濃縮・埋設事業所 廃棄物埋設施設 保安規定変更認可申請について

【廃棄物埋設施設 1 号埋設設備 6 群放射エネルギー管理の変更】

日本原燃株式会社

令和 5 年 8 月 2 8 日

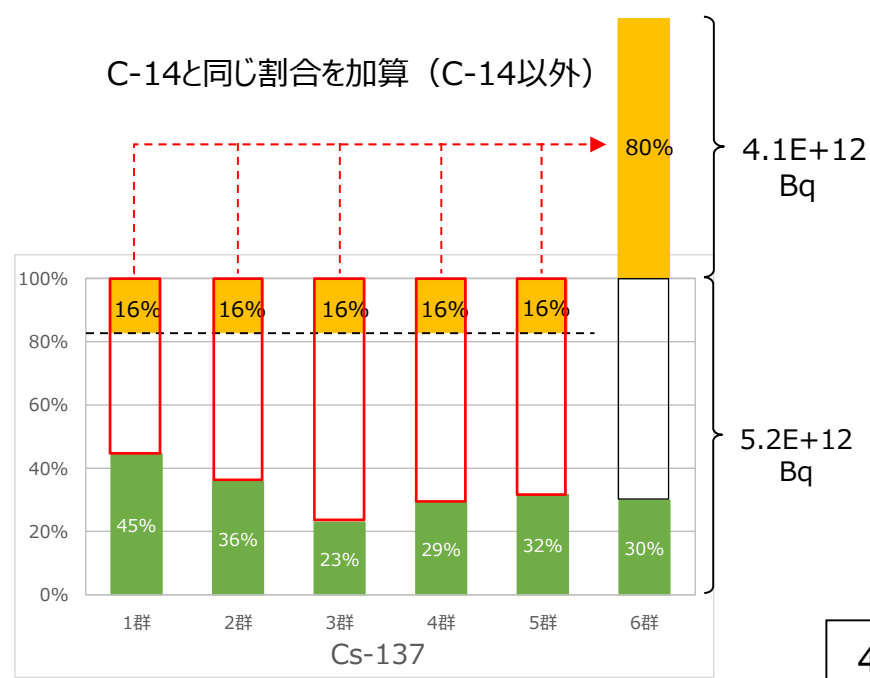
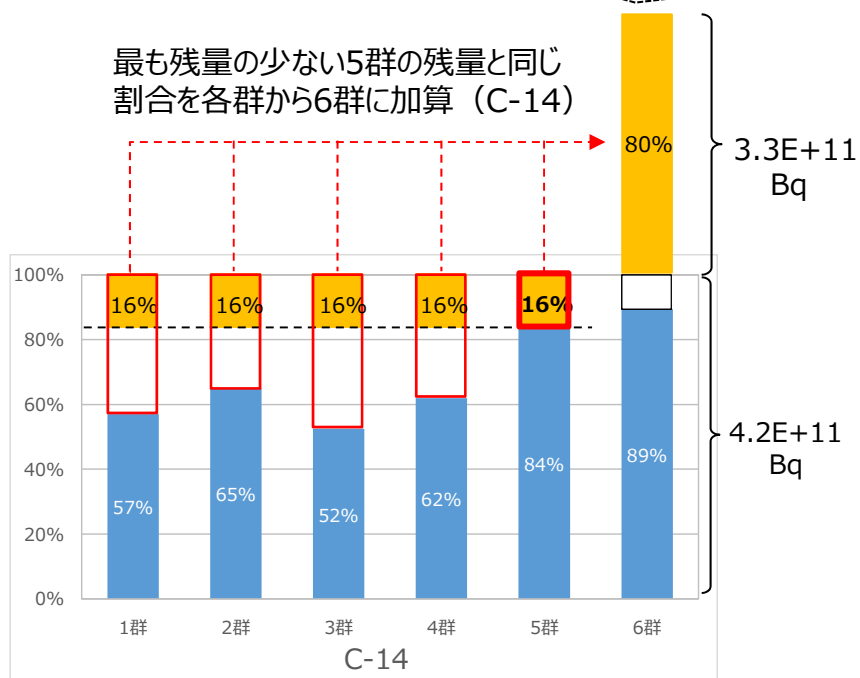
1 号埋設設備における群ごとの埋設可能放射エネルギーについて、事業許可を受けた 1 群～ 6 群の区画別放射エネルギーの範囲内で 6 群への割り当ての見直しを行う。

現在 1 号埋設設備の 1 群～ 6 群には 150,067 本（埋設容量の約 98%）の埋設を完了している。これに対し埋設した放射エネルギーは事業変更許可を受けた区画別放射エネルギー（1 群から 6 群の合計放射エネルギー）に対して十分下回っており、C-14 については約 70% である。

一方、6 群に埋設した廃棄体本数は 22,067 本（約 86%）であるが、C-14 の放射エネルギーは従前の保安規定で定める 6 群に埋設可能な放射エネルギー（区画別放射エネルギーの 1/6 倍）の約 90% であり、埋設本数に対して放射エネルギーが上回っていることから、今後 6 群単体で見ると管理値に収まらない可能性がある。

そのため、1 号埋設設備の群ごとの埋設放射エネルギー管理を見直し、区画別放射エネルギー（1 群から 6 群の合計放射エネルギー）の範囲内で埋設区画の残っている 6 群への割り当てを設定する。

現行	改正後
<p>(廃棄体の定置)</p> <p>第19条 建設課長は、廃棄体を定置する前に、構築した埋設設備が埋設規則第6条第1項第4号及び第8号に定める技術上の基準を満足していること及び収着性（分配係数）を有する材料であることを確認するとともに、確認した結果を運営課長に通知する。</p> <p>2～3省略</p> <p>4 運営課長は、廃棄体を定置する場合は、埋設規則第6条第1項第1号、第2号及び第6号に定める技術上の基準を満足していることを確認するとともに、次の事項を遵守する。</p> <p>(1) 1号埋設設備1群から6群までへの定置</p> <p>イ 1号廃棄体のうち均質・均一固化体は1号埋設設備1群から6群までの埋設設備30基に定置すること。</p> <p>ロ 1号廃棄体を定置する場合は、1号埋設クレーンにより取り扱うこと。</p> <p>ハ 1号埋設設備の最上段及び北側側面には表面線量当量率2mSv/hを超える廃棄体を定置しないこと。</p> <p>ニ 1号埋設設備1群ごとの放射能量が1群から6群までの区画別放射能量の1/6倍を超えないこと、かつ1号埋設設備1基ごとの放射能量が1群から6群までの区画別放射能量の2/30倍を超えないように定置すること。</p> <p>ホ 1号埋設設備には、セメント以外で固型化した廃棄体が1群から5群までは埋設設備1群ごとに20%を超えないよう、かつ埋設設備1基ごとに40%を超えないよう、6群全体では40%を超えないよう定置すること。</p> <p>ヘ 廃棄体を定置した区画には、速やかにコンクリート製の仮蓋を設置すること。</p> <p>(2)～(4)省略</p>	<p>(廃棄体の定置)</p> <p>第19条 建設課長は、廃棄体を定置する前に、構築した埋設設備が埋設規則第6条第1項第4号及び第8号に定める技術上の基準を満足していること及び収着性（分配係数）を有する材料であることを確認するとともに、確認した結果を運営課長に通知する。</p> <p>2～3省略</p> <p>4 運営課長は、廃棄体を定置する場合は、埋設規則第6条第1項第1号、第2号及び第6号に定める技術上の基準を満足していることを確認するとともに、次の事項を遵守する。</p> <p>(1) 1号埋設設備1群から6群までへの定置</p> <p>イ 1号廃棄体のうち均質・均一固化体は1号埋設設備1群から6群までの埋設設備30基に定置すること。</p> <p>ロ 1号廃棄体を定置する場合は、1号埋設クレーンにより取り扱うこと。</p> <p>ハ 1号埋設設備の最上段及び北側側面には表面線量当量率2mSv/hを超える廃棄体を定置しないこと。</p> <p>ニ <u>1号埋設設備の1群から5群までは</u>、1号埋設設備1群ごとの放射能量が1群から6群までの区画別放射能量の1/6倍を超えないこと、かつ1号埋設設備1基ごとの放射能量が1群から6群までの区画別放射能量の2/30倍を超えないように定置すること。<u>6群は、1群から6群までの区画別放射能量の9/30倍を超えないように定置すること。</u></p> <p>ホ 1号埋設設備には、セメント以外で固型化した廃棄体が1群から5群までは埋設設備1群ごとに20%を超えないよう、かつ埋設設備1基ごとに40%を超えないよう、6群全体では40%を超えないよう定置すること。</p> <p>ヘ 廃棄体を定置した区画には、速やかにコンクリート製の仮蓋を設置すること。</p> <p>(2)～(4)省略</p>

- 覆土完了後の廃棄物埋設地からの地下水による放射性物質の漏出に伴う公衆の受ける線量の評価値に影響が生じないように6群の放射エネルギー管理値を設定する。
- 許可を受けた放射エネルギーに対し、1群から5群までに埋設した放射エネルギーの残量（赤枠）のうち、最も残量の少ない群（C-14は5群）の放射エネルギーと同じ割合を各群から均等に6群の放射エネルギーに加算する（左図）。
- 放射エネルギーの残量は放射性物質の種類によって異なるが、その他の放射性物質もC-14と同じ割合を加算する（右図はCs-137の例）。

・現行の6群の放射エネルギー管理値を100%とした場合、変更後の管理値は180%に相当する放射エネルギー
 ・6群の放射エネルギーは埋設設備9基分の放射エネルギー（= 1.8×5基）となるため、1群から6群の区画別放射エネルギーに対しては9(基)/30(基)の放射エネルギーとなるよう管理
